# シ ヤ シ

## 1. クラッチ

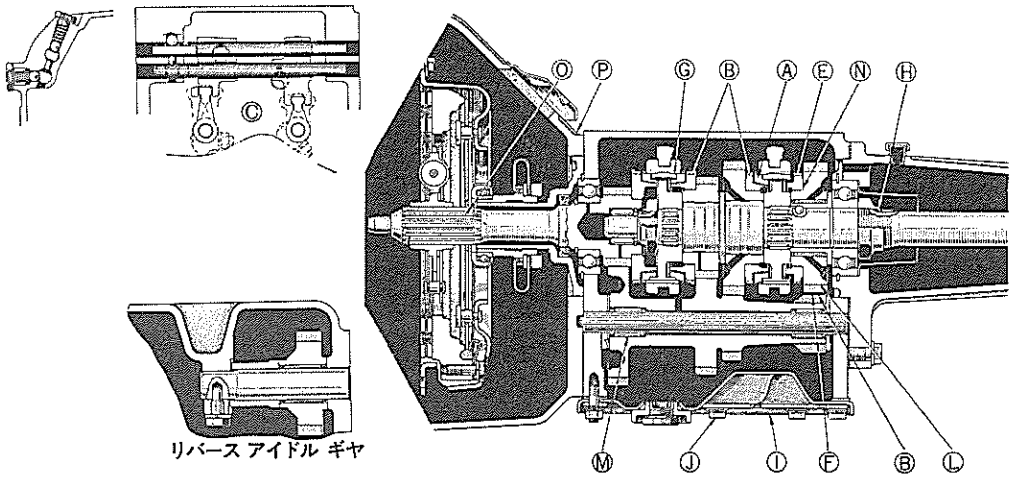
クラッチの切れを良くするためクラッチ ディスク スプライン径を23.284mm から28.8mmに変更しました。これに伴ないレリーズ ベアリング、ハブおよびフォークの形状を変更しました。

また、3段トランスミツシヨンのケースを3分割にしたため、クラッチハウジングを新設計しました。このため、レリーズ シリンダ ボデーの取付け部形状を変更しました。

スプライン径を23.284mmから28.8mmに大きくし、クラッチの切れを良くしました。フェーシングはRT86系と同じで、両面とも切れおよびびり特性の優れているS209です。

スプライン径変更に合わせてサイズアップし、内径を38.1mmから40mmにしました。

スプライン径変更に合わせてサイズアップし、内径を33mmから35mmにしました。

ハブの形状に合わせて、ハブ取り付け部の形状を変更しました。

3段トランス ミツシヨン車は、クラッチハウジング新設に伴ない、レリーズ シリンダ取付位置形状が変わるため、シリンダ ボデーの形状を一部変更しました。4段トランス ミツシヨン車は変更ありません。

プロペラシャフト スプライン ヨーク図

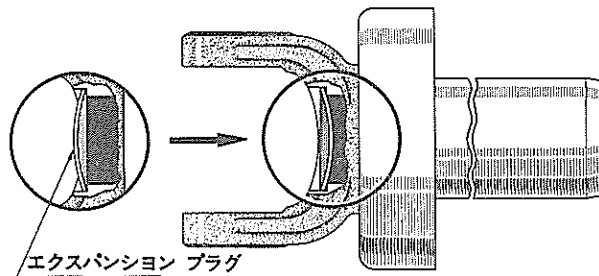
トランスミッションのアウト プット シャフト スプライン諸元変更にともないプロペラシャフト スリーブ ヨークのスプライン数を変更しました。

またスプライン ヨークのエクспанション プラグ取付けを、全周カシメから溶接にし、取付けを確実にしてオイルもれを防止しました。

ステアリングロック図

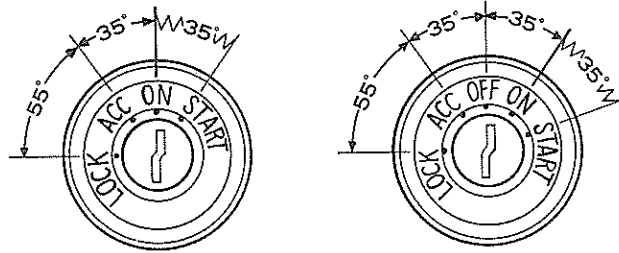
イグニッション スイッチのポジション中OFF位置を廃止しました。

したがって、キー プレートの抜き差しできる位置は LOCK 位置のみとなつたため、キー プレートを外した場合には自動的にステアリングがロックでき、盗難防止の確実性を増しました。

上記変更にともない ON 位置でのキー プレートの位置が変わり、外部光線の反射がなくなりましたのでメッキを無光沢から光沢に変更しました。
